SAMODZIELNY PUBLICZNY ZAKŁAD OPIEKI ZDROWOTNEJ
terstwa Spraw Wewnętrznych i Administracji w Szczecinie

Szczecin, dnia 24 czerwca 2019 r.

WTG-2375-17-.....-05/19

WYJAŚNIENIE NR 1

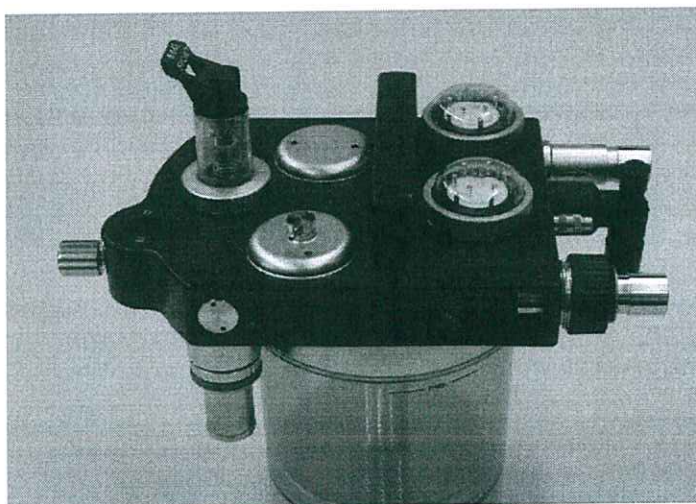
W celu umożliwienia Zamawiającemu i Wykonawcom biorącym udział w postępowaniu porównania złożonych ofert, a także w celu zachowania zasad uczciwej konkurencji i / lub równego traktowania Wykonawców, prosimy o uszczegółowienie zapisów SIWZ. Uszczegółowienie jest konieczne i niezbędne w celu przygotowania ważnej i uwzględniającej wszystkie wymagane części serwisowe oferty. W chwili obecnej z uwagi na zbyt ogólny opis przedmiotu zamówienia przygotowanie porównywalnych ofert dla Zamawiającego nie jest możliwe. Zgodnie z wytycznymi określonymi przez producenta aparatów Fabius GS/GS Premium, wymiana poszczególnych części serwisowych uwarunkowana jest określonym czasookresem. Zgodnie z treścią wskazanego powyżej zapisu SIWZ, przedmiot zamówienia obejmuje m.in. wymiany pakietów serwisowych. Wykonawca nie ma wiedzy na temat ostatnio wykonywanych usług i wymienianych części serwisowych. Prosimy o jednoznaczne wytyczne, czy i jeżeli tak to w jakiej ilości i dla których aparatów Zamawiający wymaga w trakcie 24 miesięcznego okresu obowiązywania umowy wymiany:

- ◆ Drager Fabius GS 1 year Service Set [roczny zestaw serwisowy, wymagana wymiana co 12 m-cy]
- ◆ Drager Fabius GS 2 years Service Set [dwuletni zestaw serwisowy, wymagana wymiana co 24 m-ce]
- ◆ Drager Fabius GS 3 years Service Set [trzyletni zestaw serwisowy, wymagana wymiana co 36 m-cy]

Prosimy o jednoznaczne wytyczne. Jeżeli Zamawiający nie jest w stanie zweryfikować historii wymiany poszczególnych części, prosimy o zrezygnowanie z konieczności uwzględnienia ich w cenie przeglądu i wprowadzenie zapisu, z którego będzie jasno wynikać, że wymiana zestawów serwisowych będzie dokonywana zgodnie z zaleceniami serwisu po przeglądzie.

Zamawiający informuje, że w ramach realizowanej przez Wykonawcę usługi przeglądów technicznych sprzętów i urządzeń aparatury medycznej, Wykonawca zobowiązany będzie każdorazowo do wymiany każdego zestawu 12-miesięcznego i każdego zestawu 24-miesięcznego.

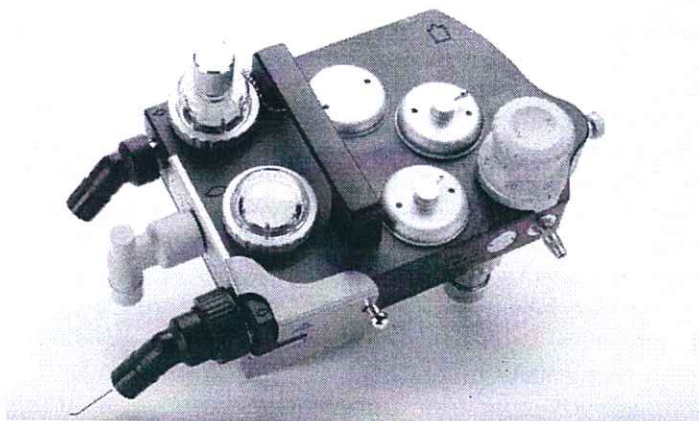
Wykonawca zwraca się z prośbą o uzupełnienie opisu przedmiotu zamówienia o informację, jaki rodzaj obiegu okrężnego znajduje się przy każdym z aparatów Fabius GS/GS Premium. Wskazanie Wykonawcy ww. informacji jest niezbędne, ponieważ dwuletni zestaw serwisowy występuje w dwóch wersjach w zależności od rodzaju obiegu okrężnego, jaki występuje w danym aparacie. Wykonawca na podstawie aktualnej dokumentacji przetargowej nie jest w stanie stwierdzić jakie z ww. podzespołów powinny zostać uwzględnione w wycenie przetargowej. Poniżej przedstawiamy zdjęcie każdego z obiegów z prośbą o wskazanie, który z nich występuje w aparacie z poz. 1-3 Pakietu nr 18.

Obieg nr 1

Obieg nr 2

Zamawiający informuje, że w aparacie z poz. 1-3 Pakietu nr 18 występuje przedstawiony powyżej obieg nr 2.
